Confidential	Product Development Design Change Request 产品开发设计变更请求				Version 15 Effective date:2024-10-30th	
					Design Change Request No.	24_128
Customer project Name/ 客户项目名称: JIM-493 MCR No. / MCR号:						
Sample status / 样件状态: ☒ A Sample ☐ B Sample ☐ C Sample ☐ D Sample						
Change part&product Name/更改零部件产品的名称(简要描述)

Confidential	Design Change Review Sheet 设计变更评审表		Version 13 Effective date: 2024-10-30th	
			Design Change Request No.	24_128
1. Function&Performance will be influenced? / 系统性能影响? ☐ yes/是 ☐ no/否				
If Yes, System impact evaluation? 如果是, 系统影响评估? (如果是初次样件放行, 空白处请说明样件目的)		否, 测试样件		System/签名 沈伟波
Whether need sample to test? Plan? 是否需要样件进行验证? 计划?		否		
Whether the catalyst information is confirmed? 催化剂信息是否确认? (物料号、图纸、SPEC)				Catalyst/签名 张江泉

PDEC R24-128

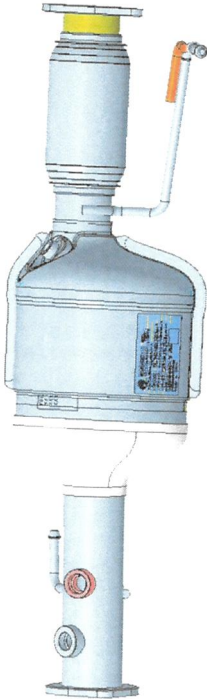
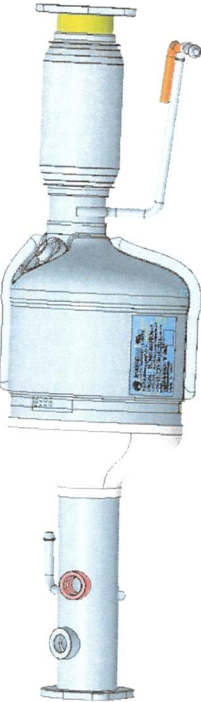
1.7g/in3 WCL SCR涂敷+3g/cft ASC老化件: F01ZH003GL-53 2.0g/in3 WCL SCR涂敷+1.5g/cft ASC老化件: F01ZH003GL-54 1.7g/in3 WCL SCR涂敷+1.5g/cft ASC老化件: F01ZH003GL-55						
Reason of changes/更改理由 (简要描述):						
系统工程师测试样件放行;						
Change from/变更来源:						
Customer request / 客户要求 ☐ Supplier request / 供应商请求 ☐ Design optimization / 设计优化 ☐						
Correction / 更正(错误) ☐ Other / 其他 ☒ (系统测试样件)						
Change inform to/变更通知人: Zhang Shengchang,Zhang Hanquan,Shen Weibo, Li Yicen, Fang Jiayan, Yin Kangzhuang Yang Guangtuo,Jia Kebin, Luo jing, Lu Qingsong						
Whether this change impact others component or product 此变更是否影响到其他部件和产品: ☐ yes/是 ☒ no/否						
If impact others product, Whether others projects&product change or not? 如果影响, 别的部件和产品是否也需要同时变更?						
Design / 设计工程师						
Signature / 签名:		2024. 卢青松			Date / 日期: 2024.12.2	
Check / 校对工程师		杨广拓			Date / 日期: 2024.12.24	
Description of Change/更改描述: (下面空白处请列出详细的变更前后对比)						
具体变更详见附件PPT

PDECR 24-128

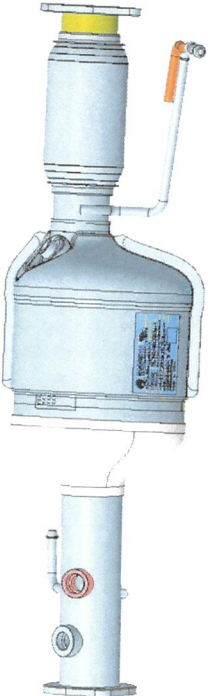
零件号		零件名称	Project	样件阶段	变更来源
F01ZH003GL-53		SCR UNIT	JIM-493	A	BOSCH/Customer
		变更后			
变更前					
变更描述		 SCR UNIT: F01ZH003FV-02 SCR WELDING: F01Z5017W9-01 SCR CANNING: F01Z5017WA-01 SCR CATALYST: F01Z501891 SCR UNIT: F01ZH003GL-53 SCR WELDING: F01Z50180C-53 SCR CANNING: F01Z50180D-53 SCR CATALYST: F01Z5017FJ-40			
变更原因		释放1.7g/in3 WCL SCR涂敷+3g/cft ASC老化件做测试;			
风险点（影响）		无			
验证方法		无
